Karttaliite

Päijät-Hämeen liiton lausunto TEN-T-asetusuudistuksesta

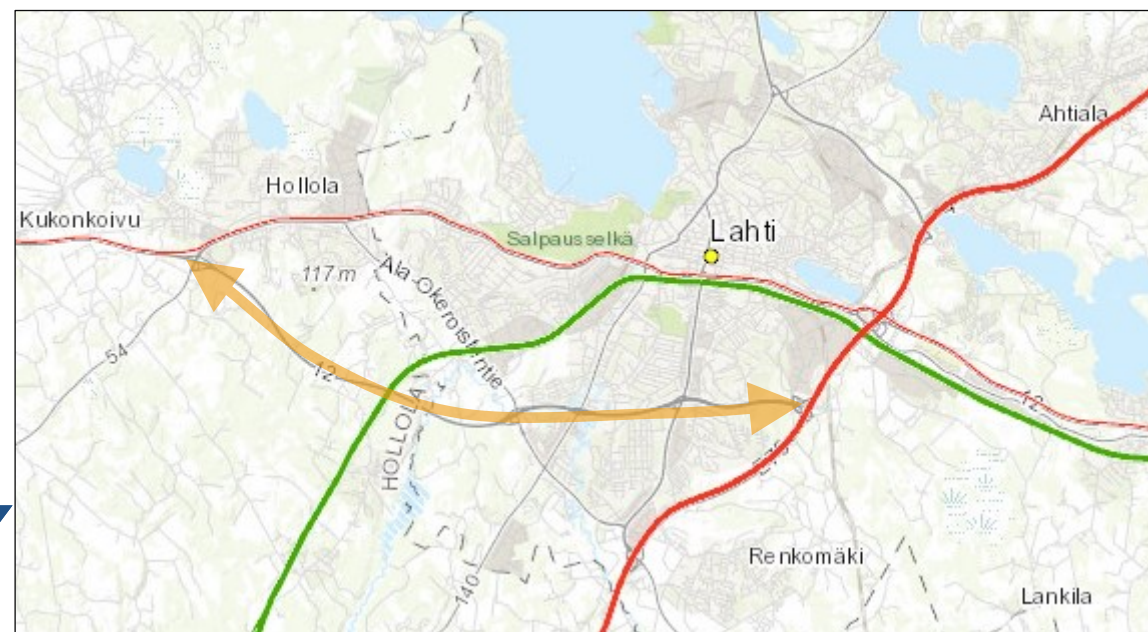
Tarpeeton raideyhteys X X X

Lentorata ← - →
Ratayhteys Helsinki-
Vantaan lentoasemalta
takaisin pääradalle
lisättävä kartalle

Kattava verkko, vt 12 linjaus Lahden kaupunkiseudulla ← →

Kattavan verkon yhteys tulisi linjata Lahden kaupunkiseudulla vanhan valtatie 12 linjauksen sijaan uutta valtatieä 12 (Lahden eteläinen kehätie) pitkin.
